Keuringsverslag van een elektrische laagspanning- en zeer lage spanningsinstallatie

NIET CONFORM

Straatnaam: Sint-Truidensesteenweg
 Huisnummer: 105
 Busnummer: -
 Postcode: 3300
 Gemeente: Tienen
 Land: België

Controlebezoek van een oude huishoudelijke elektrische installatie van een wooneenheid bij verkoop op vraag van de verkoper volgens (KB 08/09/2019) - AREI Boek 1- 8.4.2. en 8.2.1. en 4.2.4.3.

Afbeelding schakel- en verdeelbord:

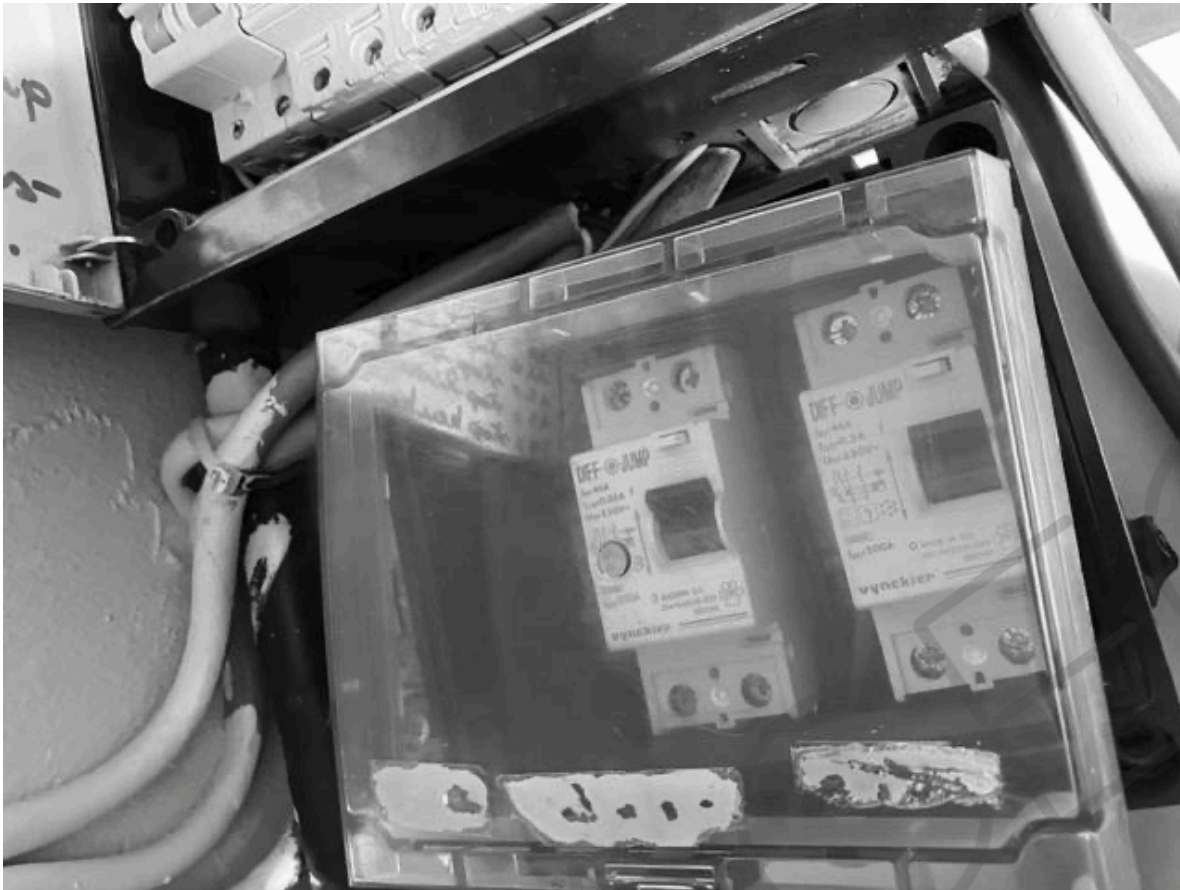
I5.01 Het verdeelbord is niet makkelijk toegankelijk. (Boek 1 Onderafdeling 5.3.5.1.C.)

I5.07 Verdeelbord dient vervangen te worden, de beschermingsgraad tegen rechthoekse aanraking is onvoldoende. (Boek 1 Onderafdeling 4.2.2.3.)

I5.09 De genaakbare, naakte onder spanning staande delen zijn onvoldoende afgeschermd. (Boek 1 Afdeling 5.1.4. en 4.2.2.3.)

I5.10 Niet gebruikte invoeringen van het verdeelbord zijn niet correct of onvoldoende afgedicht. (Boek 1 Afdeling 5.1.4. en 4.2.2.3.)

I5.15 De toegankelijkheid van het schakelbord is te verbeteren. (Boek 1 Onderafdeling 5.3.5.1.C.)

I6.06 De differentieelstroombeschermingsinrichtingen die worden geplaatst in huishoudelijke installaties zijn ten minste van het type A. Een differentieelstroombeschermingsinrichtingen van het type AC is niet toegelaten. (Boek 1 Onderafdeling 5.3.5.3.)
